姫路第二発電所 蒸気タービン最終段動翼折損に関する恒久対策について

<蒸気タービン図>

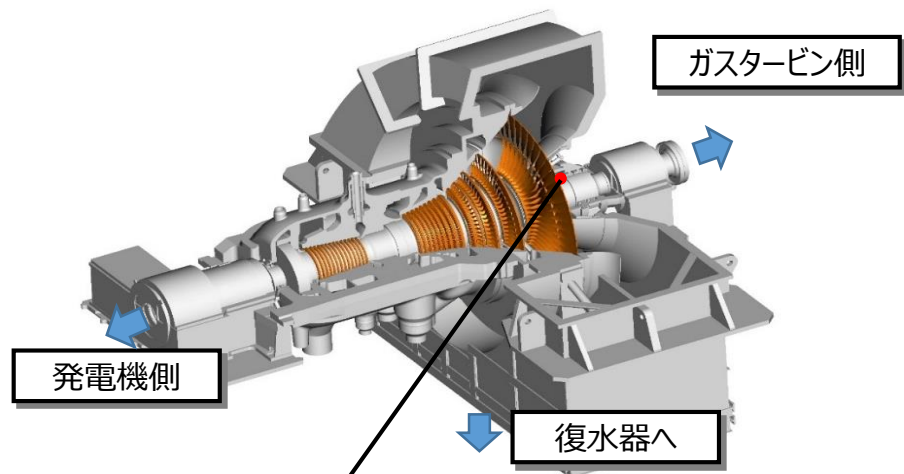
最終段動翼
(折損箇所)

※現在、応急対策により、最終段動翼に代わり、圧カプレートを設置中。

堺港発電所等において導入実績のある最終段動翼とした低圧蒸気タービンに、順次取替を実施する。

項目	現行	復旧(取替)後
材料	13Crステンレス鋼	チタン鋼
翼長	130cm	115cm
翼数	54枚	60枚
